MEMORIA EXPLICATIVA Y TEXTO RESOLUTIVO

MODIFICACION PLAN REGULADOR METROPOLITANO DE SANTIAGO

**“MPRMS 88, MODIFICA TRAZADO CALLE CHENA EN
COMUNA DE CERRILLOS”**

FIGURA 1 TRAZADO AVDA. CHENA

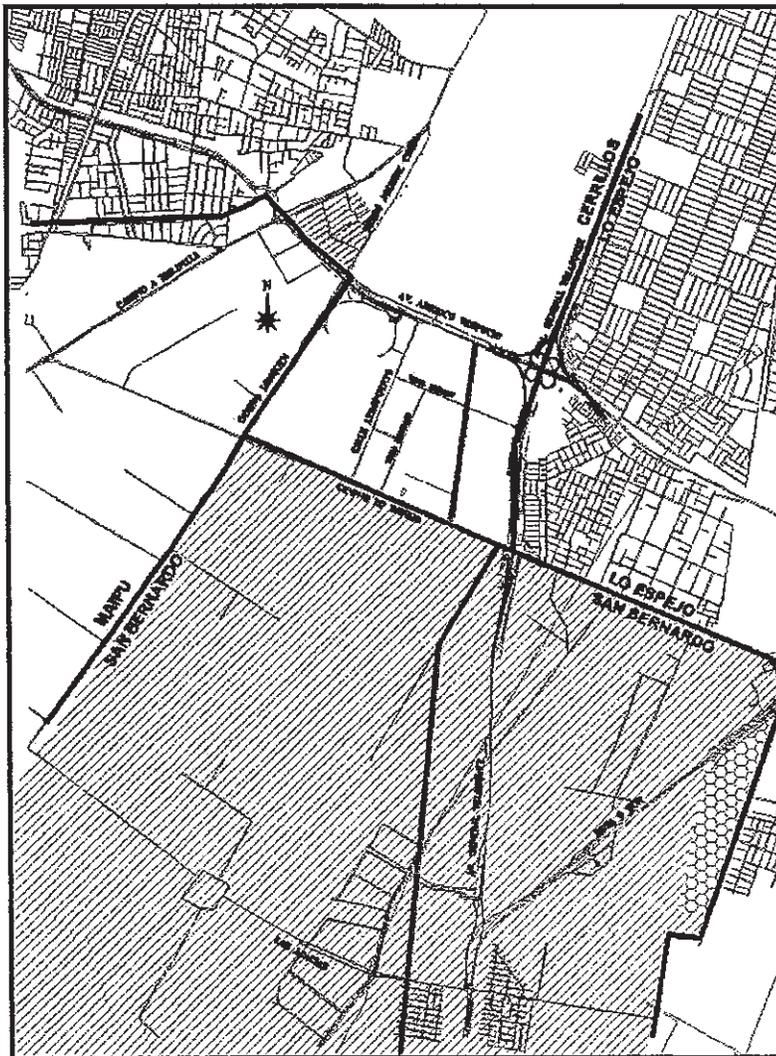
Por su parte, mediante Ordinario N°2.185, de fecha 29 de junio de 2005, la Secretaría Regional Metropolitana de Vivienda y Urbanismo informó favorablemente el Plan Regulador Comunal de San Bernardo, en el que la vía C2S Avenida Chena, respondiendo a las facultades de estructuración comunal y a las observaciones ciudadanas, se conecta con Avenida Lo Espejo en la antigua intersección de calle Roberto Simpson con Avenida Lo Espejo, alterando el trazado propuesto por el PRMS y perdiendo así la continuidad con el resto de la vía C2S en la comuna de Cerrillos, según se indica en la Figura 1 siguiente:

SEGUN PROYECTO DEL PRC SAN BERNARDO APROBADO
